CARTA RESPOSTA

REFERENTE AO OFÍCIO CÂMARA Nº 128/2025

CONTRATO Nº 07/2024

Objeto: Contratação de empresa de engenharia especializada em projetos de prevenção e combate a incêndios para atualização e elaboração de projeto técnico e aprovação do Auto de Vistoria do Corpo de Bombeiros.

Mangueiras Hidrante Fazer teste Hidrostático nas Mangueiras

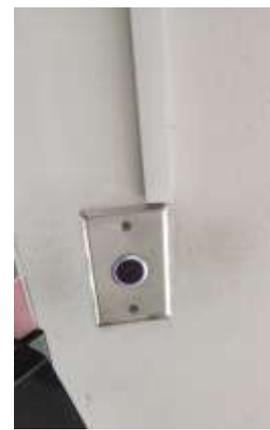
Consideração: As referidas mangueiras têm mais de 10 anos de uso, o teste Hidrostático é mais vantajoso que a aquisição de novas mangueiras?

Resposta: A duração de uma mangueira de incêndio bem cuidada, com inspeções e testes hidrostáticos regulares, pode ser de até 10 anos. Após esse período as mangueiras de incêndio tende a ter desgaste devido ao tempo e o ideal é fazer a troca. Preço médio da mangueira de incêndio tipo 3 é de R\$. 900,00 Outro detalhe o sistema é tipo 3 com 30 metros. Para fazer o teste hidrostático (teste da mangueira) preço medio R\$55,00.

- Porta passagem recepção x saguão

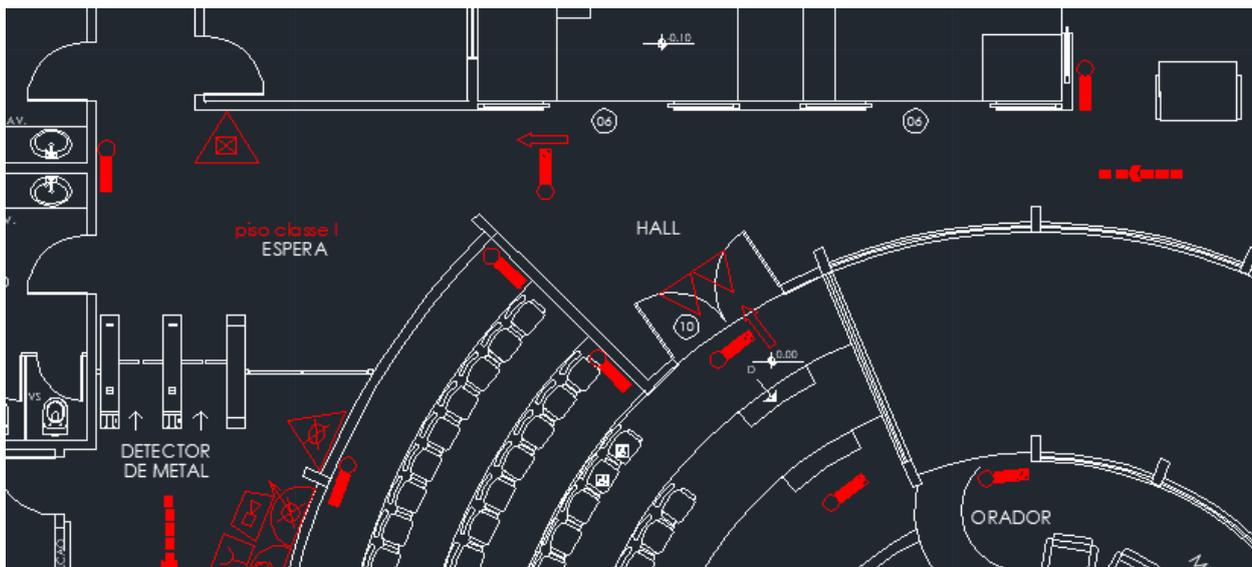
Há uma porta na passagem dos ambientes conforme registro fotográfico, existe alguma adequação necessária para seu pleno funcionamento ou necessita ser retirada?

Consideração: A porta é controlada via equipamento de segurança de senha para entrada e sensor de toque na saída, com sua barra antipânico sem funcionamento.

Resposta: A porta em questão não consta no projeto aprovado pelo corpo de bombeiro, porém tendo a necessidade de manter, é obrigatório que a porta esteja em pleno funcionamento, com saída de abertura para fora sentido recepção e com a barra antipânico funcionando. Segue abaixo imagem do projeto sem a porta.

- Porta de saída piso inferior

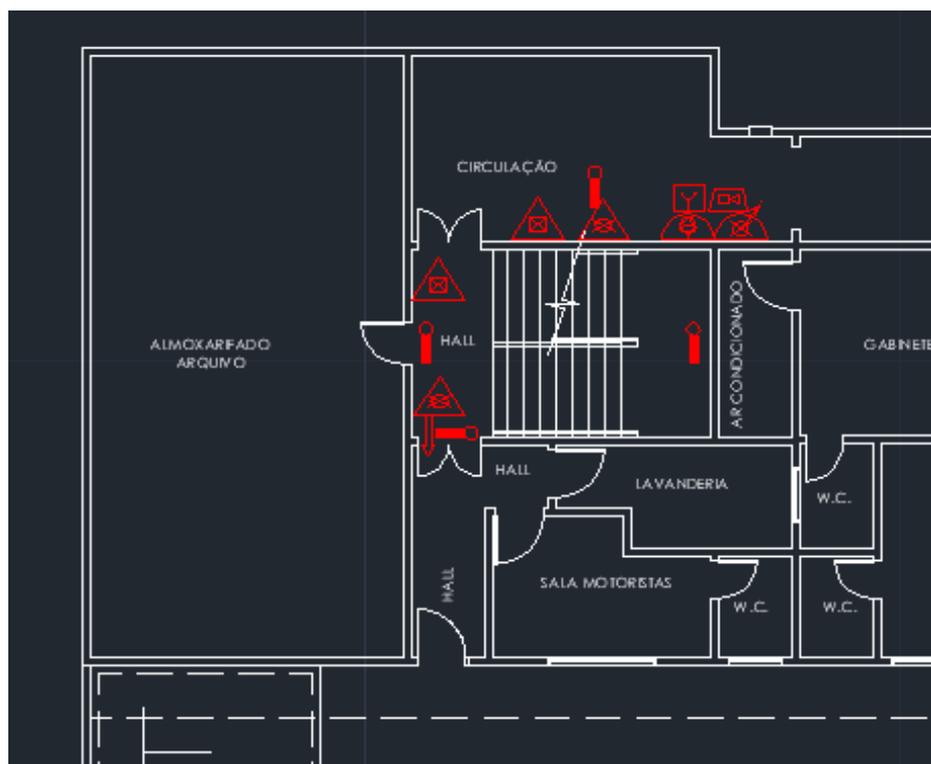
Há uma porta na saída conforme conta em registro fotográfico.

Consideração: A abertura da porta está para dentro e não possui barra antipânico.

Qual a necessidade para adequação?

Resposta: Levando em consideração que essa saída é secundária, e a sua utilização para vazão de pessoas é reduzida, tendo em vista que há uma outra saída no fim do corredor nas salas dos gabinetes, onde ocorrerá a saída maior de pessoas não há a necessidade de alteração. Não consta em projeto aprovado a barra antipânico, desta forma não há necessidade de inserir no local..

- Porta da saída corredor de gabinetes da parte inferior

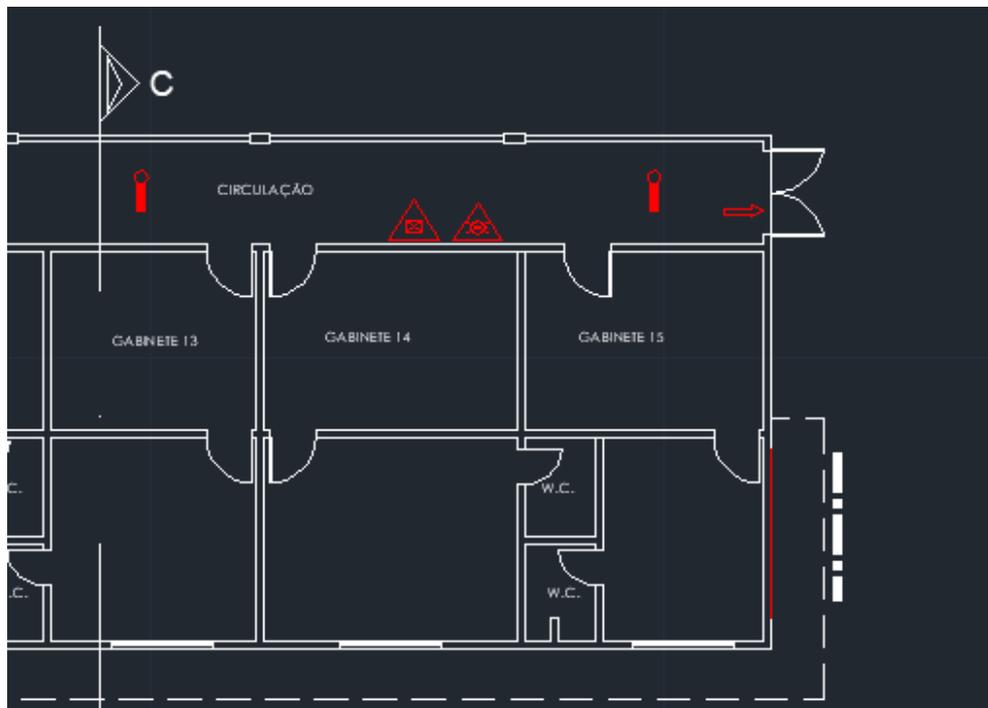
Há uma porta de folha dupla conforme registro fotográfico. Consideração: A abertura da porta está para dentro e não possui barra antipânico. Qual a necessidade para adequação?

Resposta: Não esta previsto em projeto aprovado a barra antipânico desta forma não há necessidade de inserir no local, porém a porta tem abertura para “fora” aprovada em projeto, dessa forma deverá ser feito a correção do sentido de abertura da porta. Segue abaixo imagem
